# 修模通知单

零件名称	镜壳	模具名称	镜壳塑料模
零件号	8201102X1003A	模具编号	
修模申请时间	2018/7/10	要求完成时间	2018/7/18
模具厂联系人	叶建军	联系电话	15888007158

### 产品、过程更改通知单

## 模具维修报价单

局部放大图

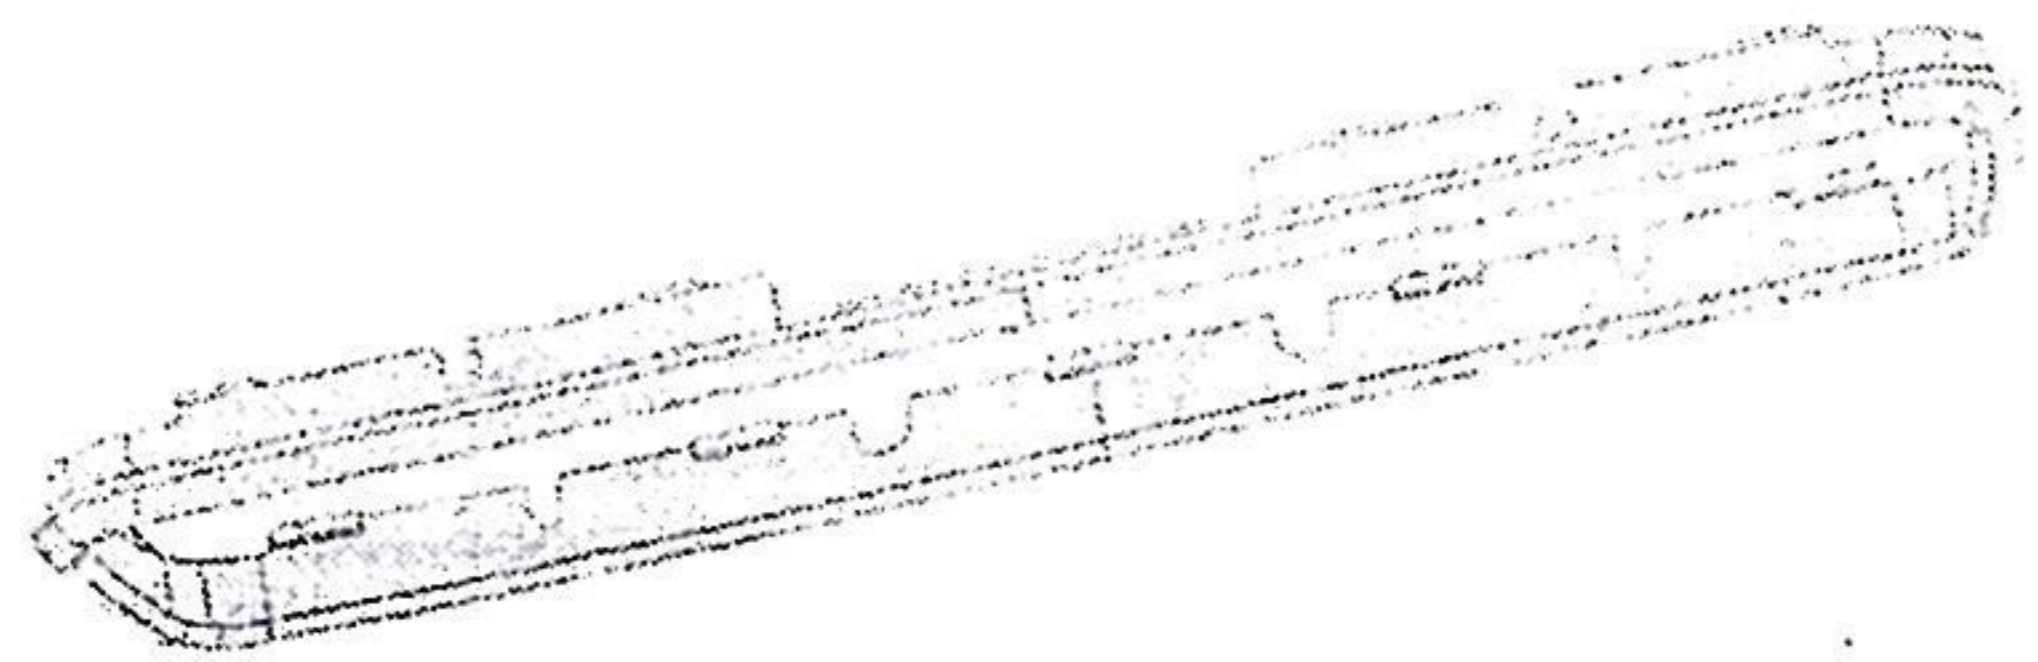
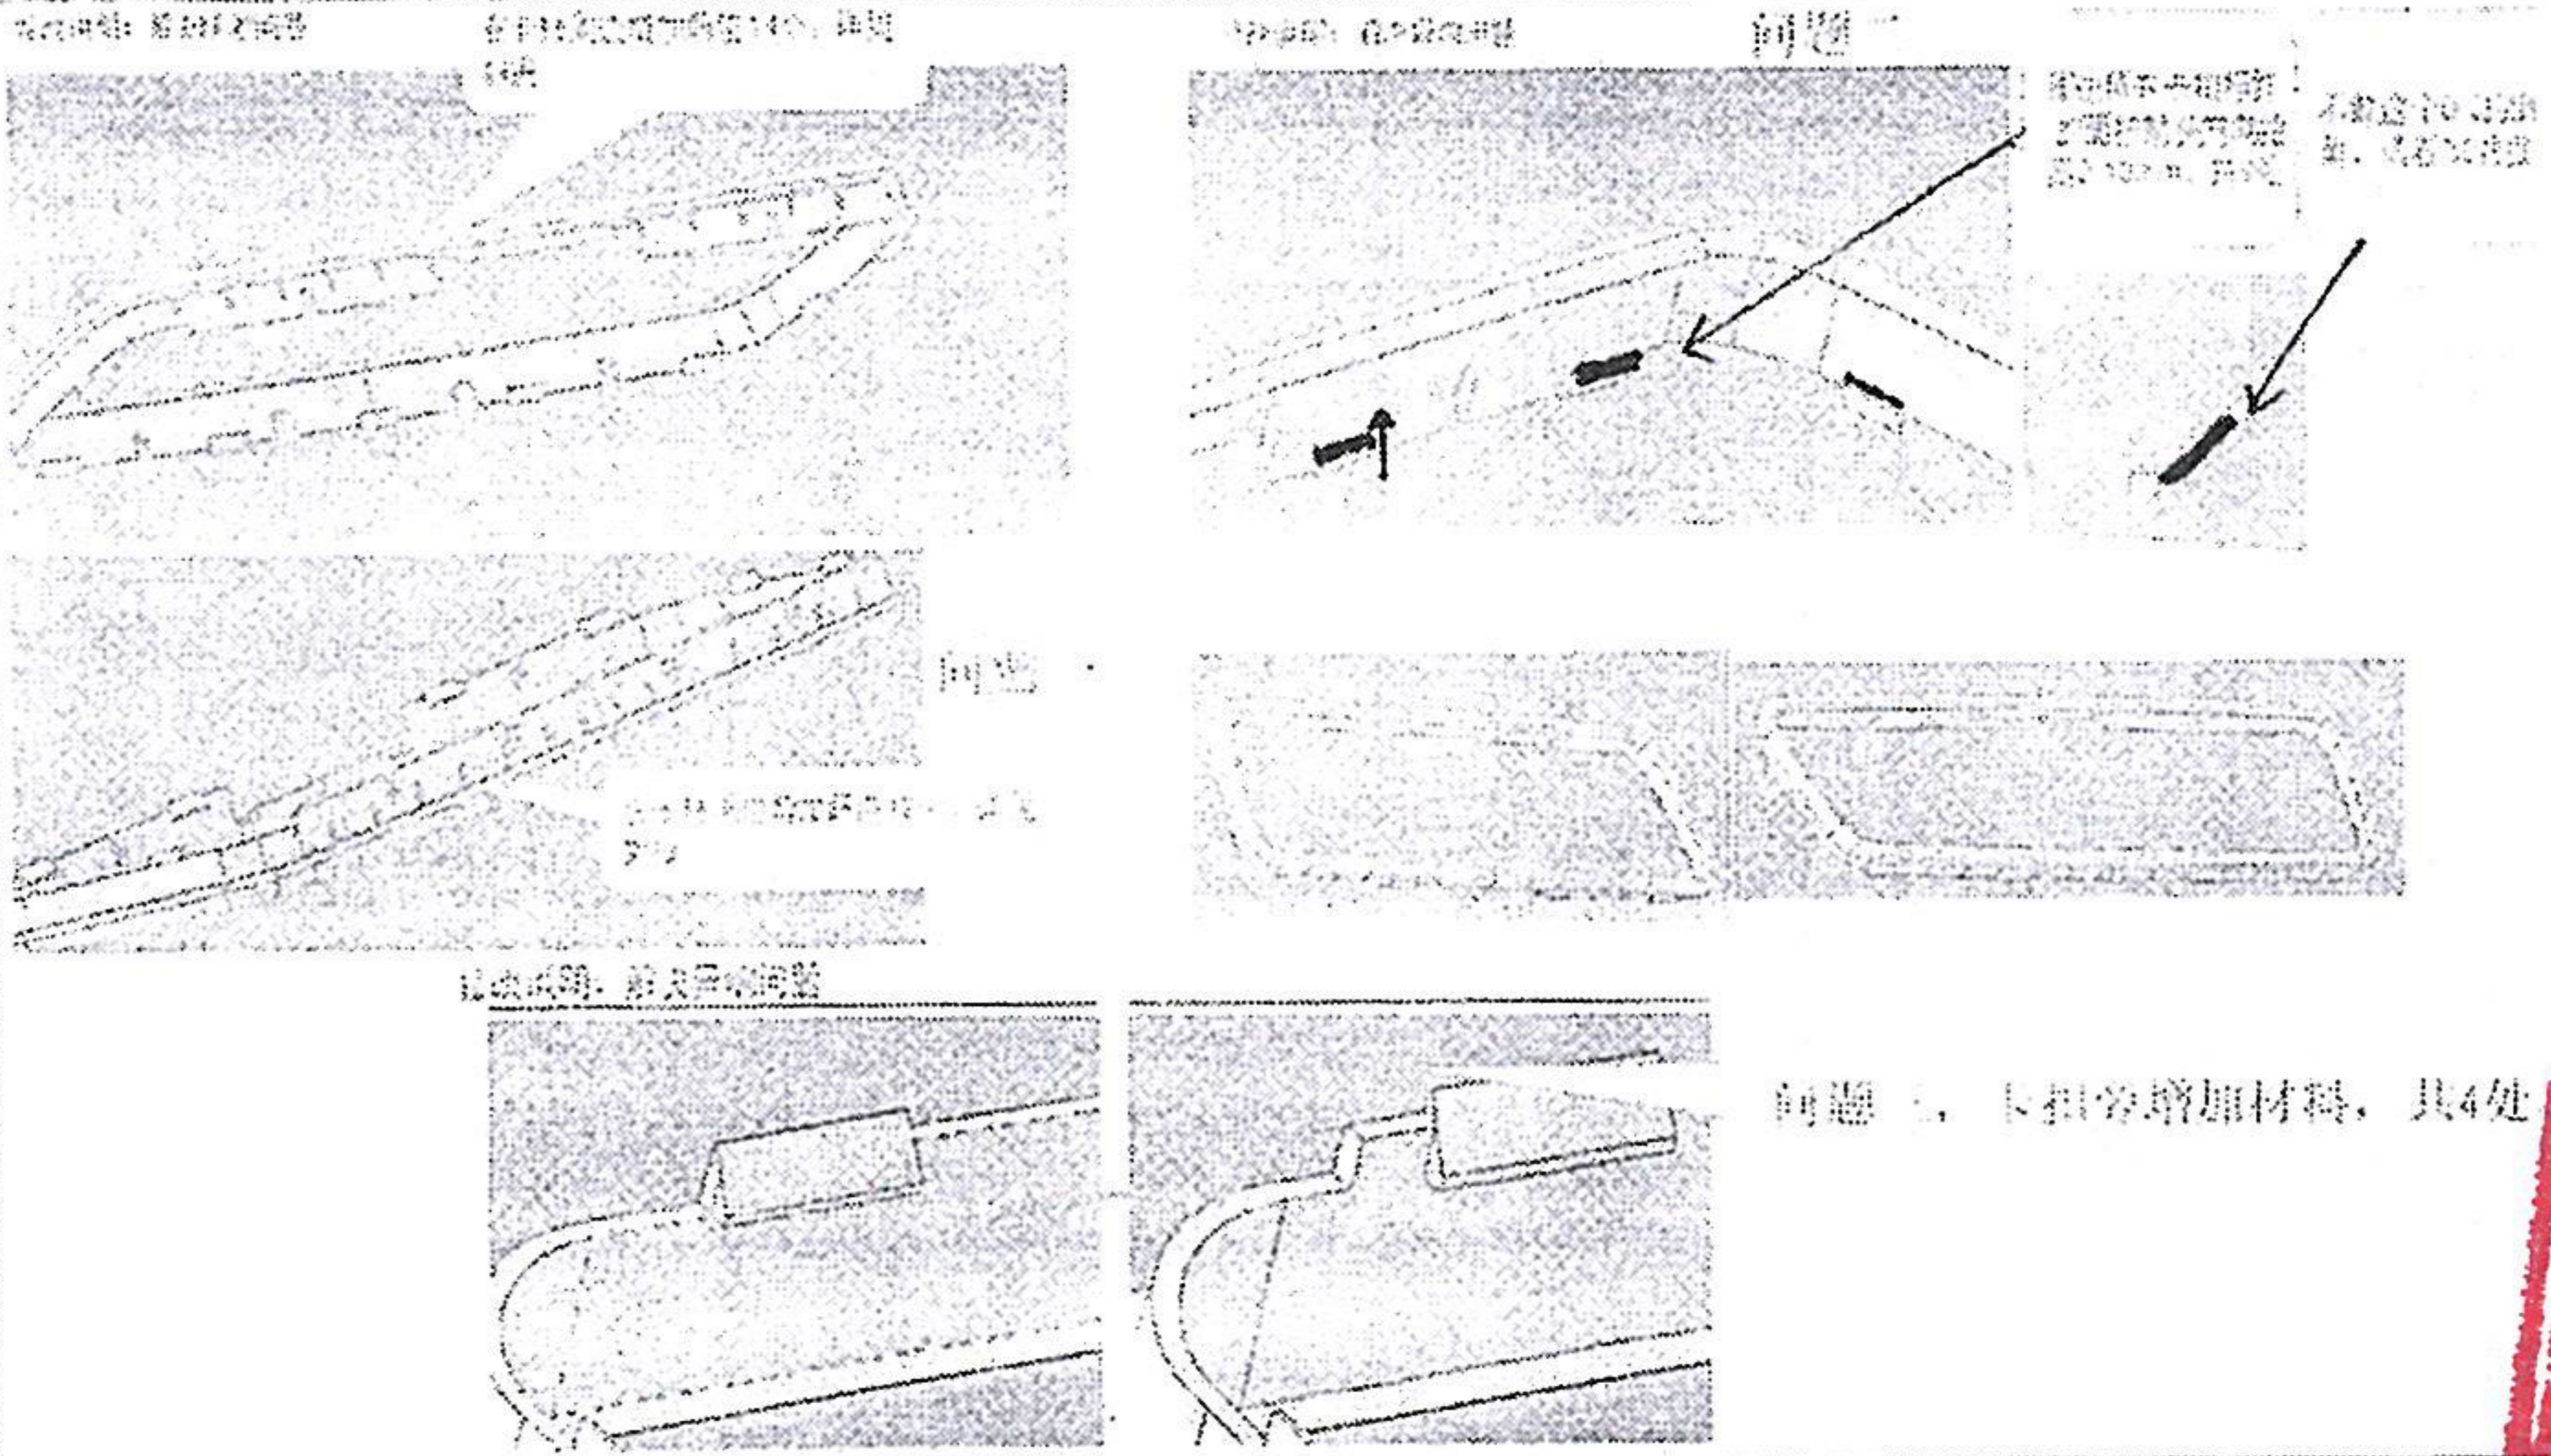
修模原因：  
镜壳与卡框配合间隙超差，产品修改。

修模方案：镜壳周圈减胶0.4mm，详见PPT及3D数模

试模要求：  
7月18日前提供20模更改完成后的产品。

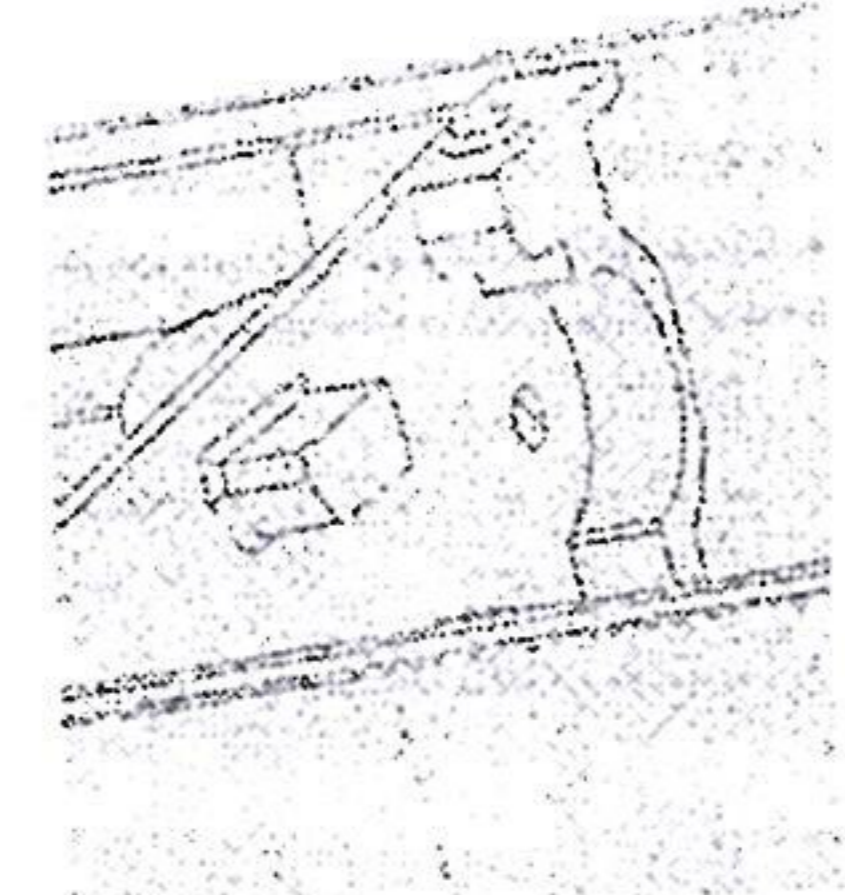
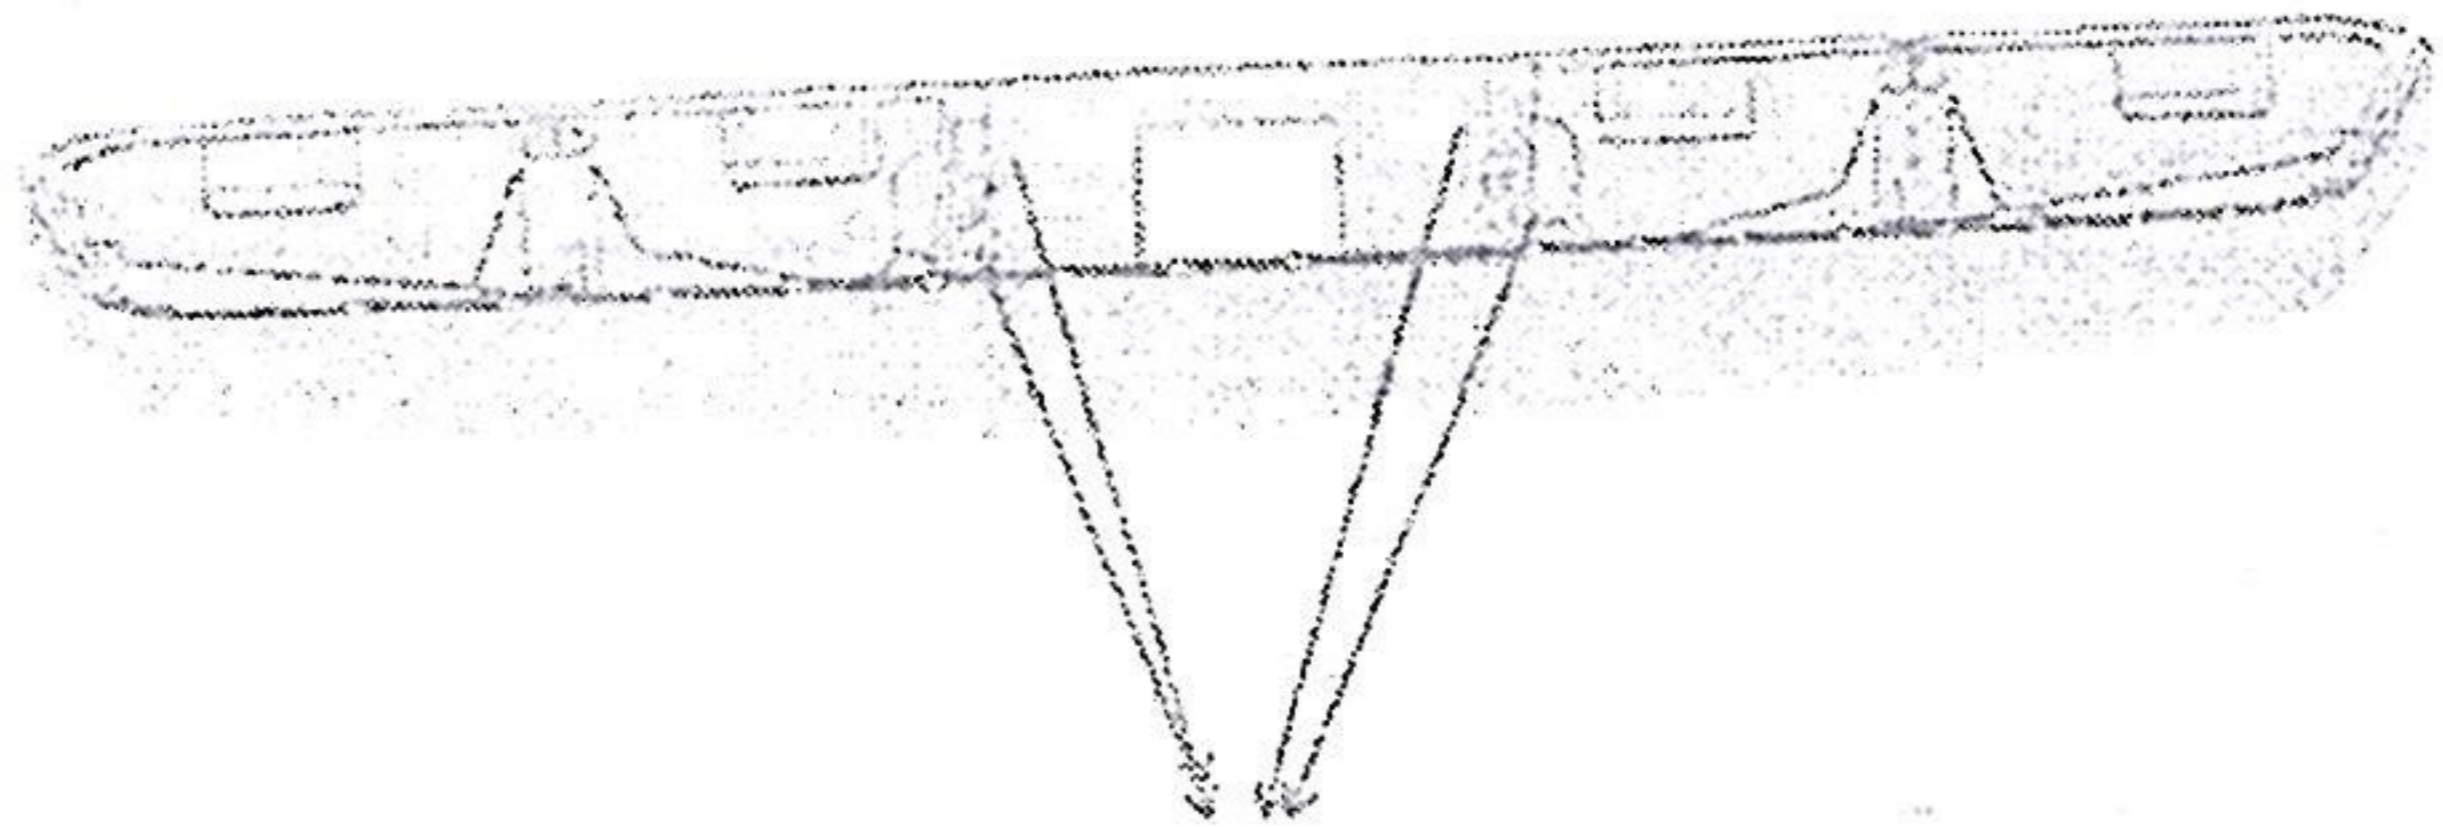
名称	代号	适用于(工作令)	更改实施日期	更改号
3D项目	/	3D数据	2018.11.19	[ZS] 3GD-18-HSJ-2
更改原因	1. 卡扣与镜壳有瑕疵 2. 壳后视镜壳边异响 3. 壳后视镜壳边异响		制品处理	不涉及
更改前		更改后		
<p>1. 卡扣周边没有倒角 2. 周边所有卡扣有倒角 3. 卡扣的边倒角与壳壳倒角一致, 共4处</p> 				
因更改需完成相关事项				
产品图	<input type="checkbox"/>	通知单/变更单	<input type="checkbox"/>	模具验收
控制计划	<input type="checkbox"/>	产品流程图	<input type="checkbox"/>	工装、设备验收
作业指导书	<input type="checkbox"/>	产品检验指导书	<input type="checkbox"/>	模具验收
检验指导书	<input type="checkbox"/>	PPAP	<input type="checkbox"/>	3D数据准备
员工培训	<input type="checkbox"/>	批量生产批准	<input type="checkbox"/>	
工艺			编制	王光光 2018.11.19
会签			校对	李冬冬

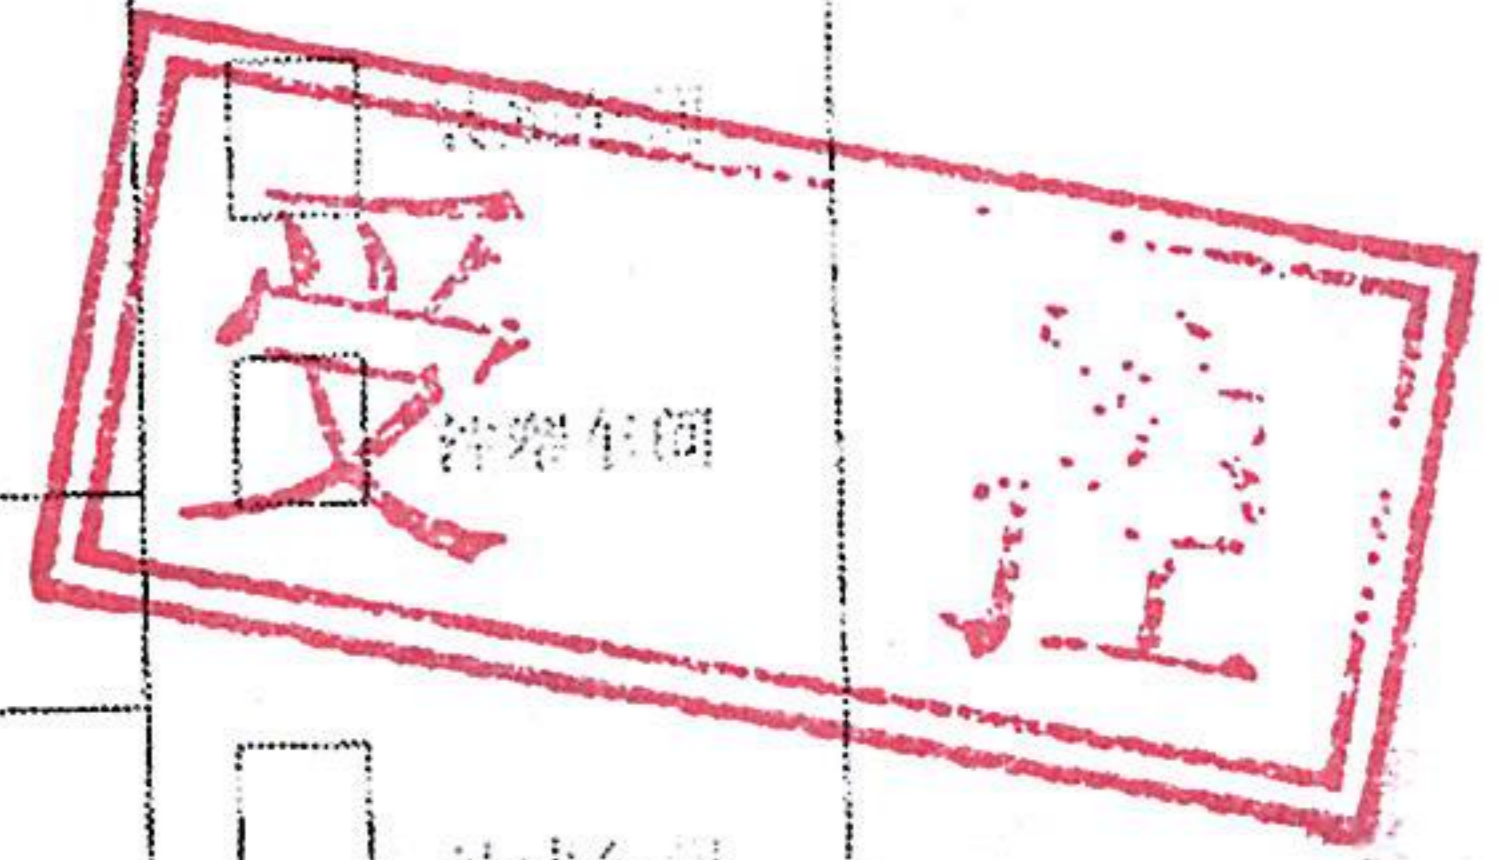
名称	代号	适用于 (工作令)	更改实施日期	更改号	分发部门
3D项目		3D数据	2018.11.20	17S1-NGD-18-BSJ-1	
更改原因	1. 镜片倾斜角度不满足大众要求。		物品处理	不涉及	<input type="checkbox"/> 设计部门 <input type="checkbox"/> 工艺部门 <input type="checkbox"/> 生产部门 <input type="checkbox"/> 质量部门 <input type="checkbox"/> 采购部门 <input type="checkbox"/> 设备维修部 <input type="checkbox"/> 油漆车间 <input type="checkbox"/> 财务部
更改前			更改后
